Référence : Dossier P-2019-n°9421 - Avis n°MRAe 2020APNA33

Veillez trouver ci-après les compléments demandés dans votre avis du 11 mars 2020 concernant le dossier METHAGRI PAU EST à Artigueloutan (64).

Figure 1 emprise zone de rétention

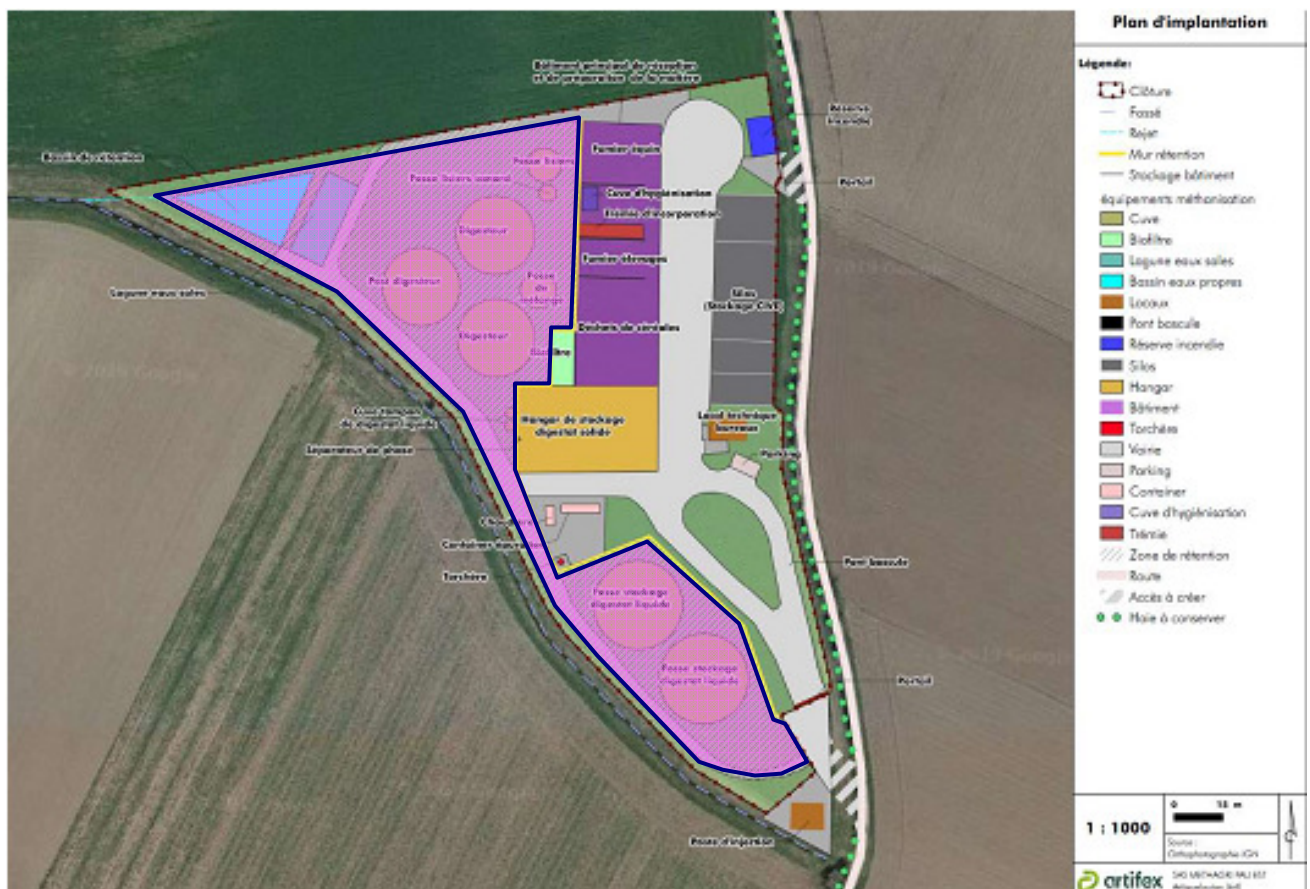
MRAe : L’unité de méthanisation « La MRAe recommande de mieux justifier le dimensionnement des bassins de rétention. Des précisions sont également attendues sur le type d’assainissement non collectif qui sera mis en place. »

Le dimensionnement des bassins de rétention en cas de rupture de paroi a été effectué en considérant la surface totale de la zone de rétention (voir zone en mauve sur la figure n°1 ci-dessous) et une hauteur maximale de stockage par rapport au point le plus bas du talus de rétention :

L'emprise de cette zone de rétention possède une surface de 9413 m². La hauteur moyenne de stockage sera de 0,50 m soit une capacité de rétention de 4706 m³. Le volume de la plus grande cuve de stockage est de 4064 m³. La zone de rétention répond aux exigences réglementaires.
